改善箇所説明図

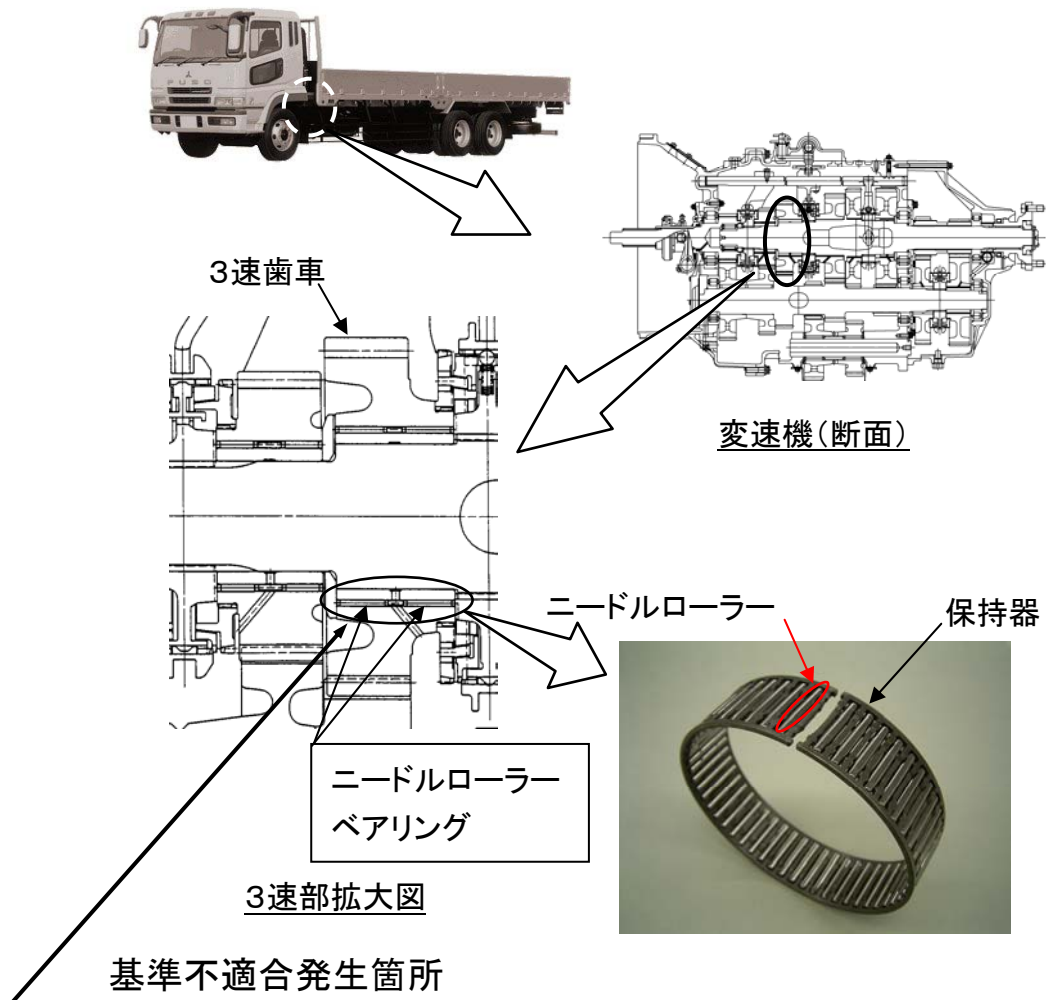
変速機（トランスミッション）内部の3速歯車を支えるベアリング（ニードルローラーベアリング）の保持器の強度が不十分なため、3速の歯車より加わる荷重等により当該保持器が変形・破損することがある。そのため、そのままの状態で使用を続けると、シフト不良、異音等が発生して、最悪の場合、当該ベアリングが焼付き走行不能となるおそれがある。

全車両、3速のベアリングを対策品と交換し、その他の変速段は点検して異常があれば対策品と交換する。又は、対策品のベアリングを組み込んだトランスミッション一式と交換する。

注：□ は交換部品を示す。
